Technical Service Bulletin (TSB) - VF7CH6FZB38829513

D1BU0WQ0 : Версия 0 от 23/10/2002

ДЛЯ : XSARA PICASSO ДО OPR 9491

**НЕ РАБОТАЕТ ВЕНТИЛЯЦИЯ САЛОНА И/ИЛИ ЗАБЛОКИРОВАН ЗАМОК
БЛОКИРОВКИ РУЛЕВОГО УПРАВЛЕНИЯ**

Рисунок : D2AQ00LD

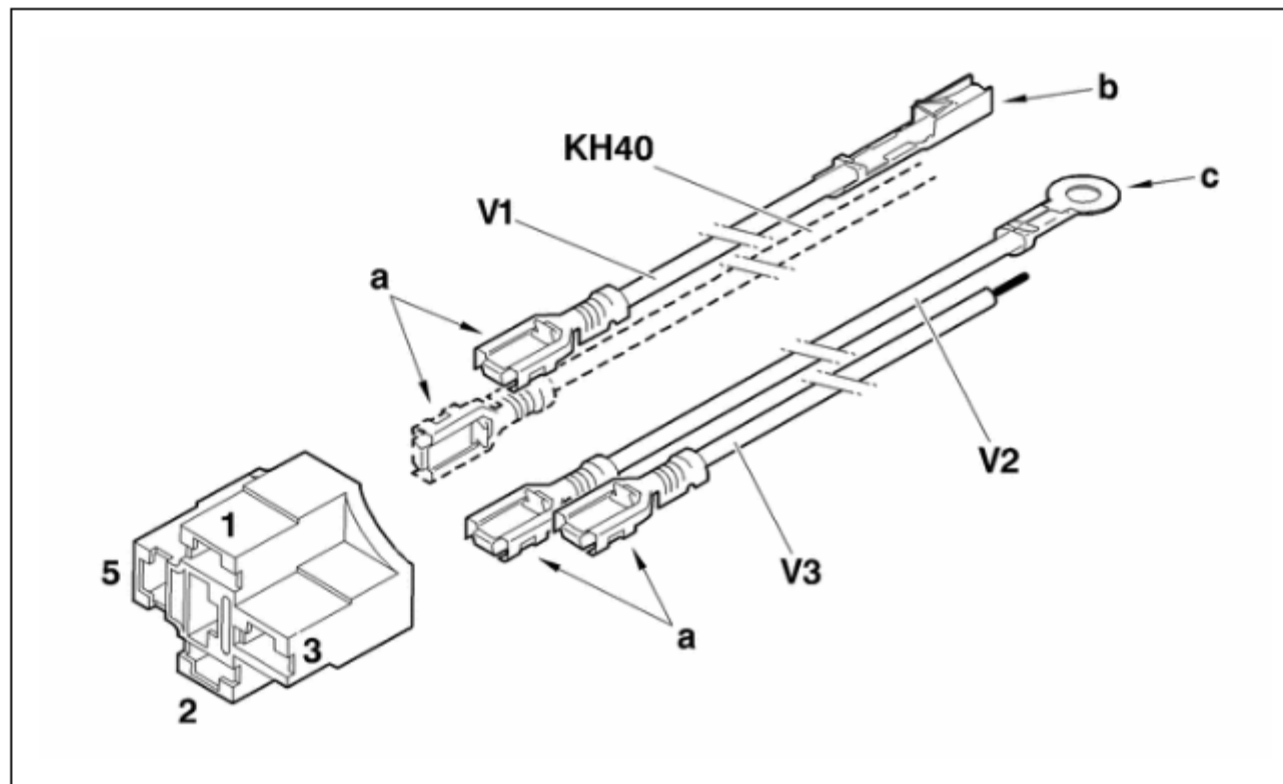
2.1. Подготовка жгута разъема реле

- V1:40 см провода сечением 0.5 мм², оснащенного зажимами (a) и (b).
- V2:30 см провода сечением 4 мм², оснащенного зажимом (a) и наконечником (c).
- V3:30 см провода сечением 4 мм², оснащенного на конце зажимом (a).

Рисунок : D4AQ00UD

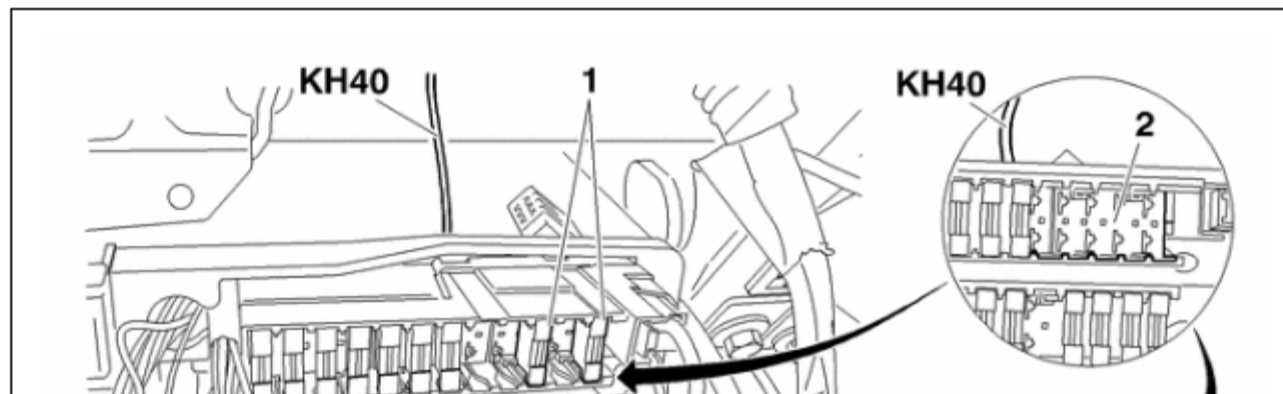
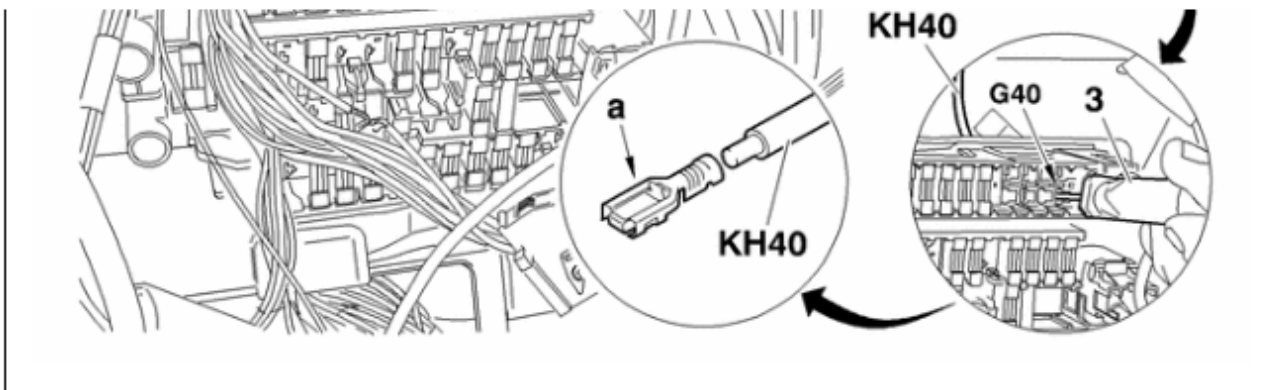
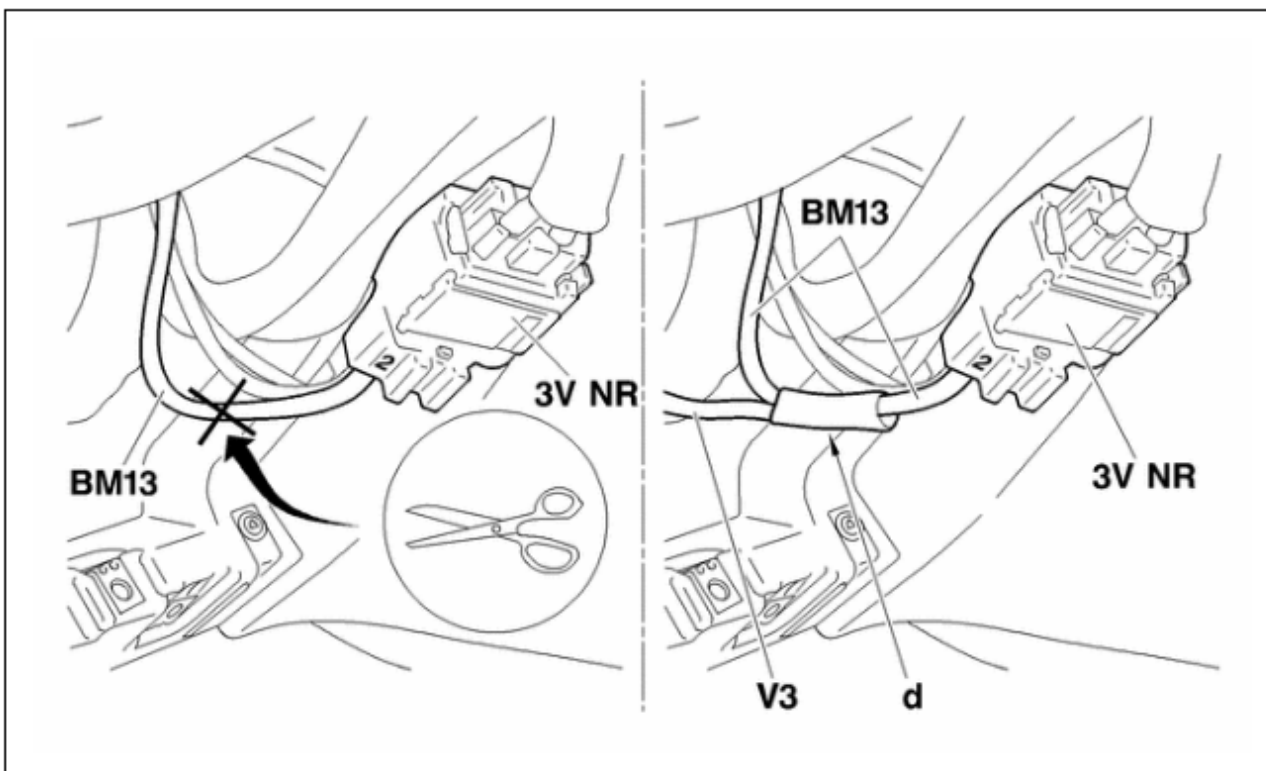
2.2. Повторное использование провода "KH40" (питание вентилятора салона)

Снять предохранители (1) F38 и F40, также крышку (2).

Открепить провод "KH40" от канала "G40" с помощью приспособления (3) номер 7-1206-C (комплект 4127 Т).

Установить крышку (2) и предохранитель F38. Предохранитель F40 теперь будет не нужен.

Заменить существующую защелку (а) и вставить ее в гнездо (5) разъема реле.

Рисунок : C5FQ00MD

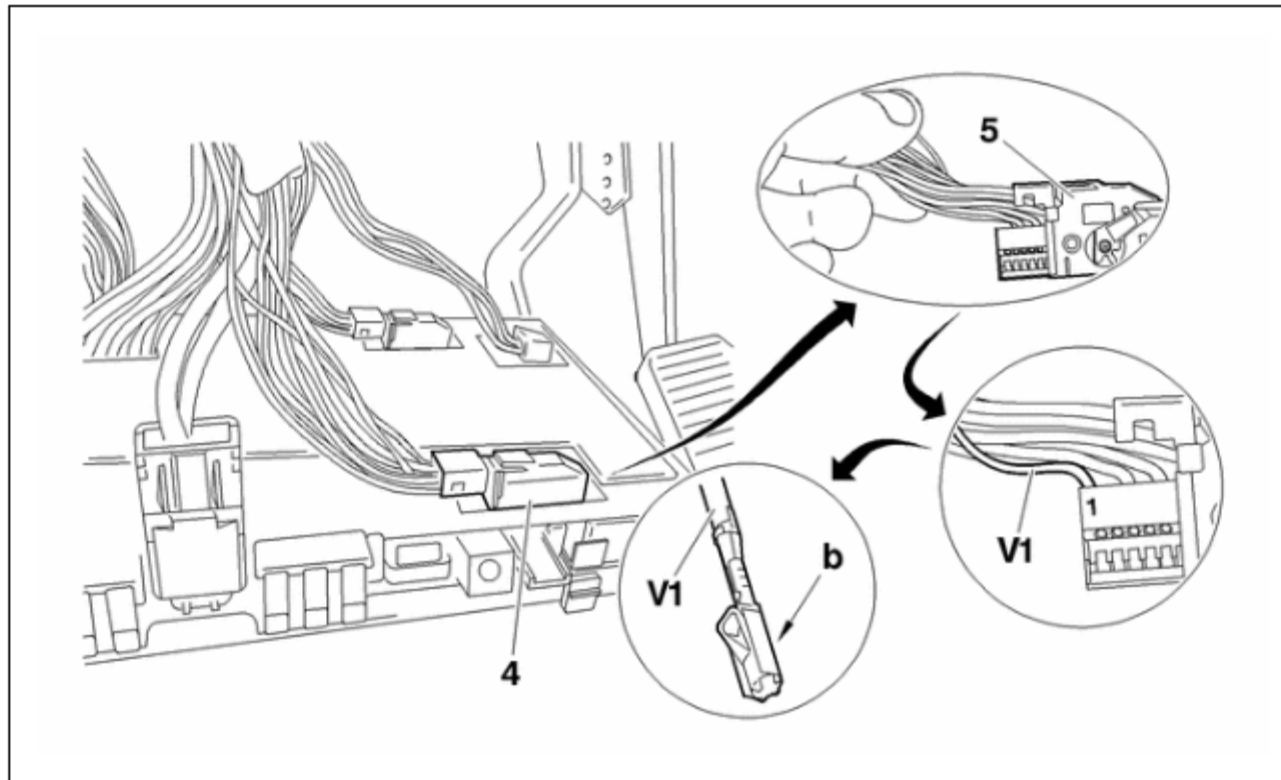
2.4. Восстановление информации "двигатель работает", поступающей от интеллектуального коммутационного блока (BSI) (управление реле)

Открепить интеллектуальный коммутационный блок (BSI) от его опоры и отключить 26-контактный разъем голубого цвета (4).
Снять его крышку (5).
Вставить защелку (b) провода (V1) в гнездо 1.
Установить крышку (5) и подключить на место разъем (4).

ПРИМЕЧАНИЕ : В зависимости от комплектации автомобиля гнездо 1 разъема (4) может быть занято проводом. В этом случае обрезать провод и подсоединить с помощью термоусадочной муфты Raychem два обрезанных конца с проводом (V1), удаляя защелку "b"

Рисунок : C5FQ00ND

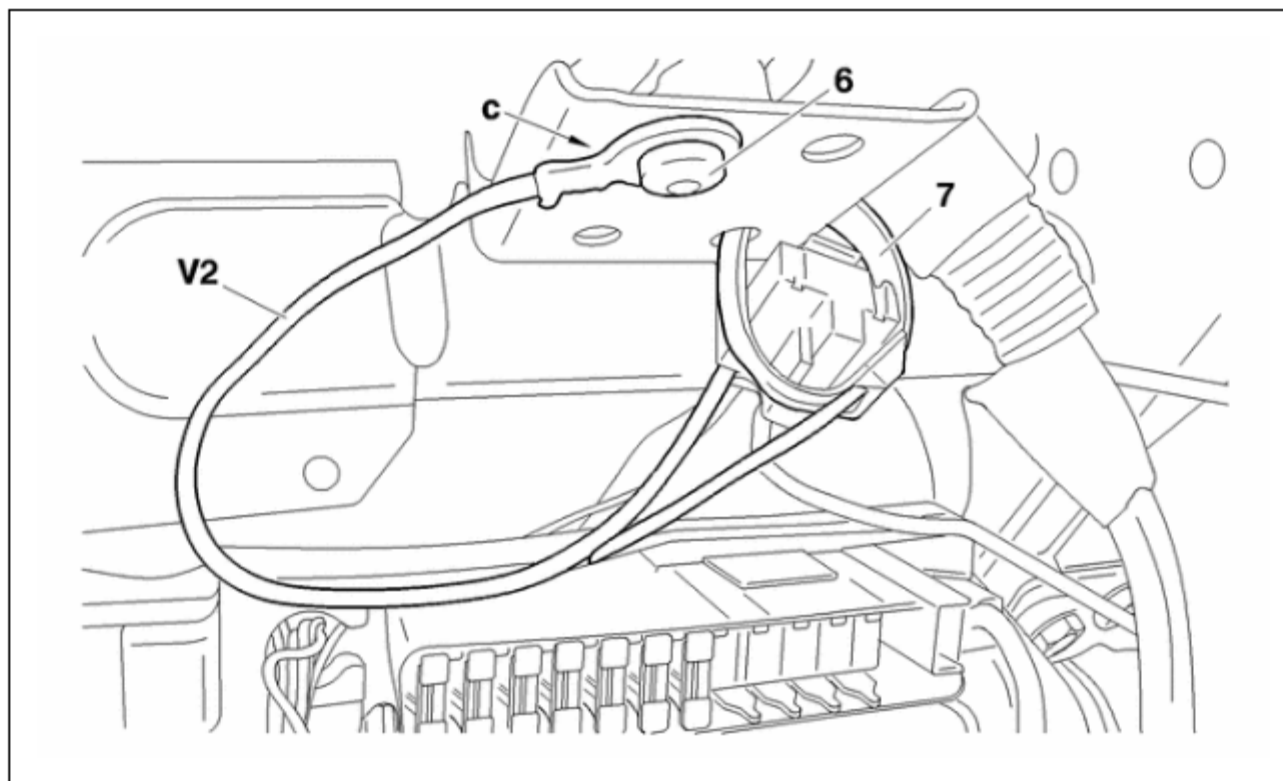
2.5. Подключение реле к "массе"

Закрепить клемму "с" провода (V2) болтом (6) крепления панели управления.

Обеспечить неподвижность разъема на опоре панели управления с помощью ремешка (7).
